Bescheid

**über die Änderung und Ergänzung
der allgemeinen bauaufsichtlichen
Zulassung vom**

Z-7.1-3349

Systemschornstein T400 N1 W 3 G50 L00

Anlage 1
zur allgemeinen bauaufsichtlichen
Zulassung Nr. Z-7.1-3349
vom 02. Februar 2009

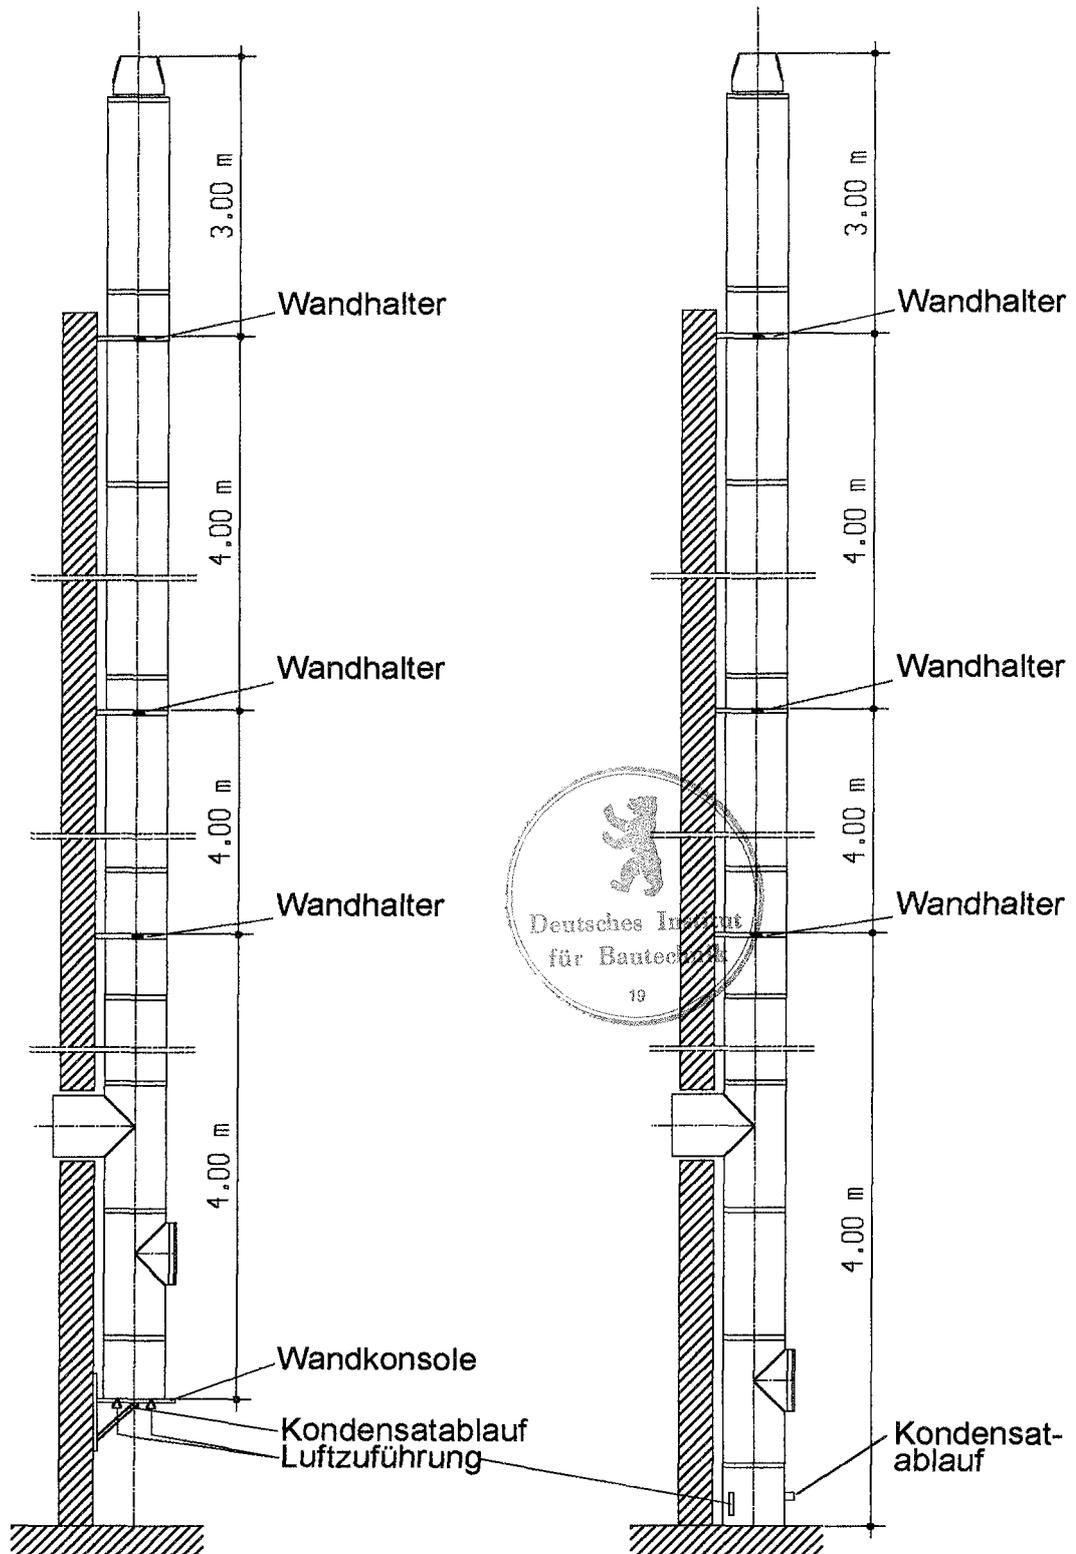
B Die Anlagen des Bescheids vom 11. Dezember 2006 werden um die Anlage 1 dieses Bescheids ergänzt.

"Die Steckverbindungen der doppelwandigen Rohre und Formstücke sind jeweils an den Außenwandungen mit Klemmbändern zu sichern."
